**RAPPORT N° 17/2022
AU CONSEIL COMMUNAL**

**Demande de crédit d'investissement de Fr. 1'100'000.— pour
la mise en séparatif, la réfection de la chaussée et son
aménagement au chemin des Pinsons**

Vevey, le 30 mai 2022

AMENAGEMENT DE SURFACE

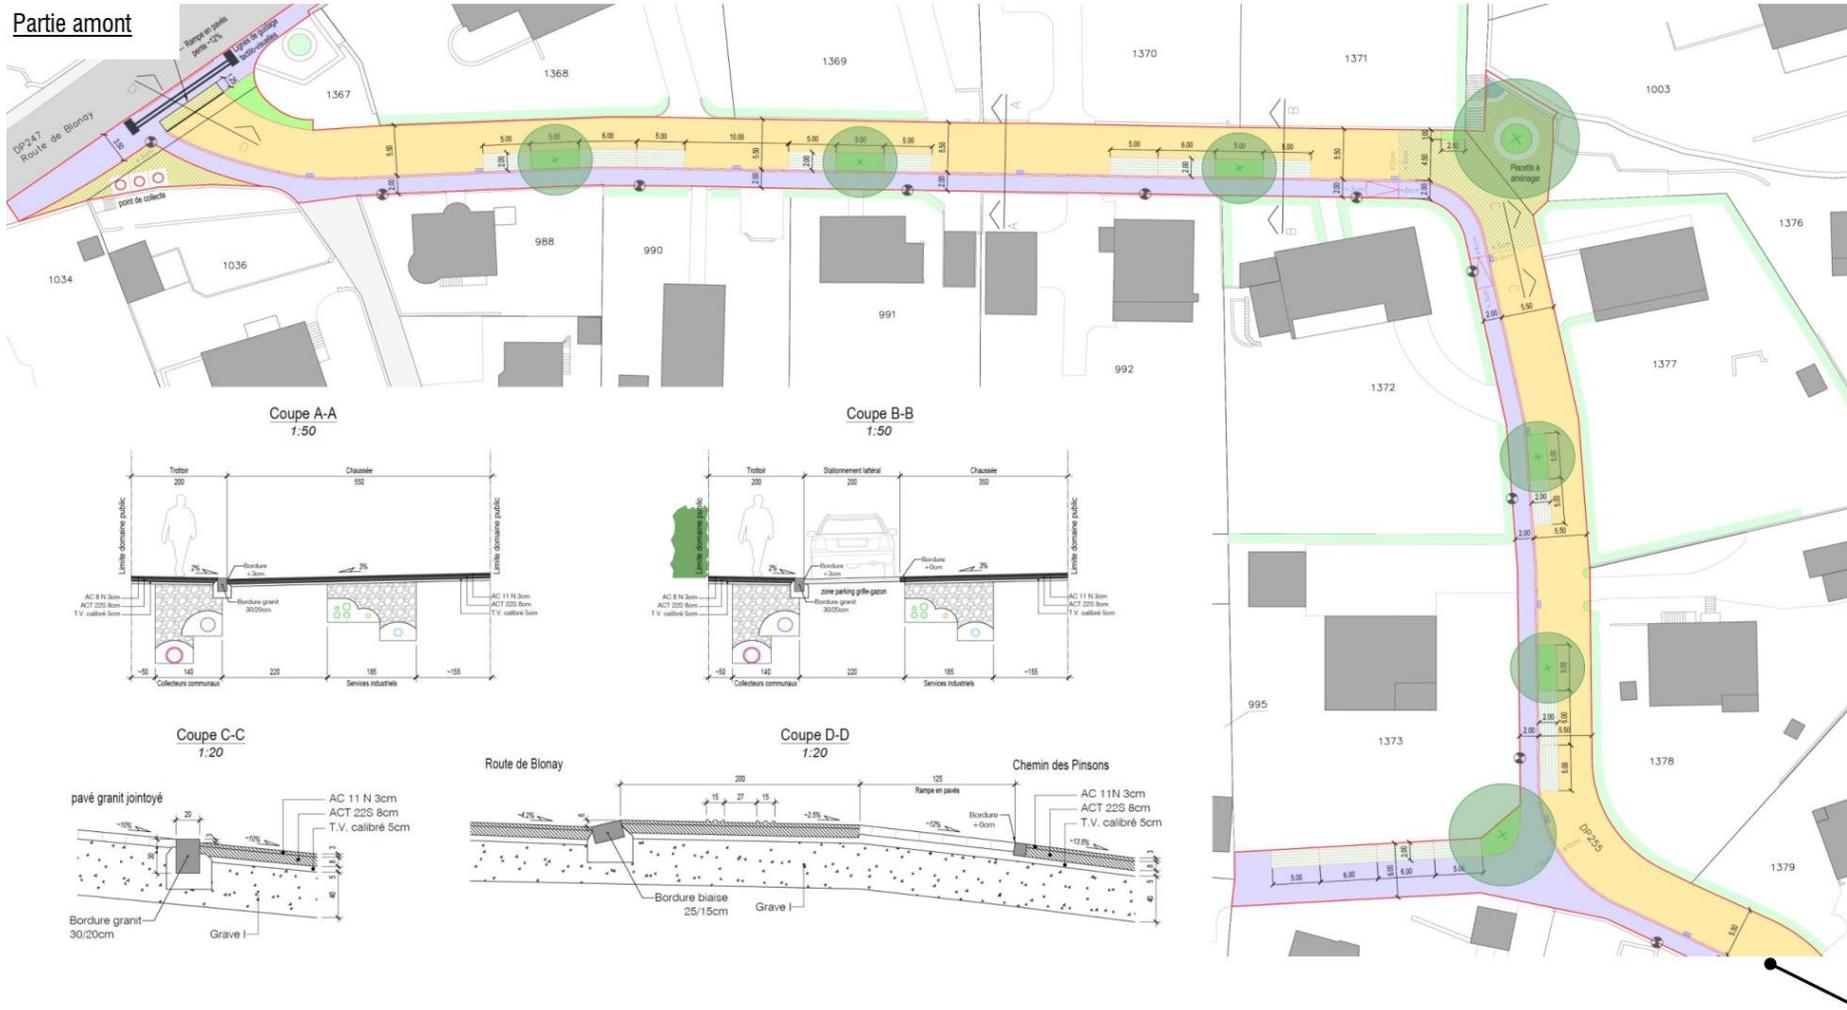
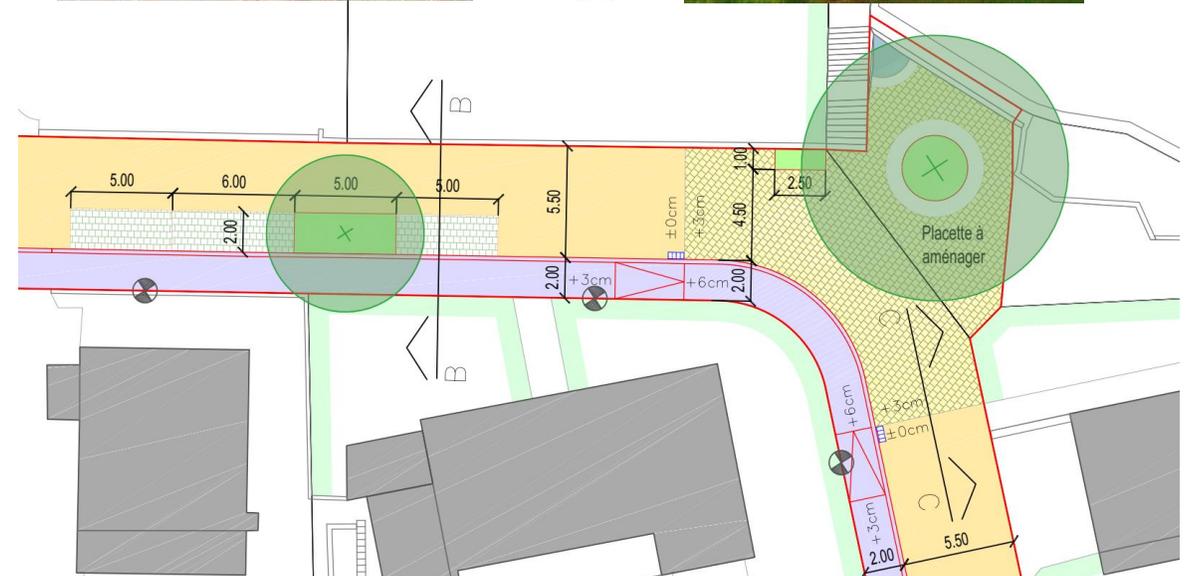
Un interrogation est portée sur l'aspect particulièrement massif des bordures en granite qui sont proposées tant d'un point de vue esthétique que d'un point de vue d'optimisation des coûts et de l'utilisation des matériaux bruts.

Un commissaire souligne également que la zone pavée près de l'angle de la placette manque cruellement de consolidation au sol et que des soucis d'affaissement risquent de voir le jour d'autant que leur emplacement dans un virage augmente la contrainte. Il est pris en exemple les problèmes réguliers sur la rue de l'Hôtel de Ville.

Une question est posée sur l'aménagement d'un espace de tri avec des conteneurs enterrés alors qu'un point de tri existe déjà avec des conteneurs en surface.

Il est demandé pourquoi ne pas passer en zone de rencontre afin de ne pas avoir à réaliser

Il est répondu que les dimensions proposées sont d'ordre historique en ville. Les services sont par ailleurs conscients que si des modifications complètes des bordures venaient régulièrement à avoir lieu, une réflexion autour des dimensions pourra être menée.

Il est répondu que la différence de trafic entre la rue de l'Hôtel de Ville et le chemin des Pinson est significative puisque sur ce dernier seuls 200 voitures par jour et peu de poids lourds transitent. Les services prennent note de la remarque et soulignent qu'une discussion avec les ingénieur·es et les architectes pourra avoir lieu durant les travaux pour améliorer et consolider marginalement cette place.

Il est répondu que la pose de conteneurs enterrés permet de réduire le nombre de passages de ramassage de poubelles, ce qui réduit les nuisances, que les conteneurs posés sont visuellement moins encombrants que des conteneurs en surface et que ça va dans le sens de la stratégie à terme du service permettant des ramassages en fonction des besoins plutôt qu'à heures fixes et évitant les poubelles dans la rue. Dans les premiers temps, le passage du ramassage au porte-à-porte sera cependant maintenu.
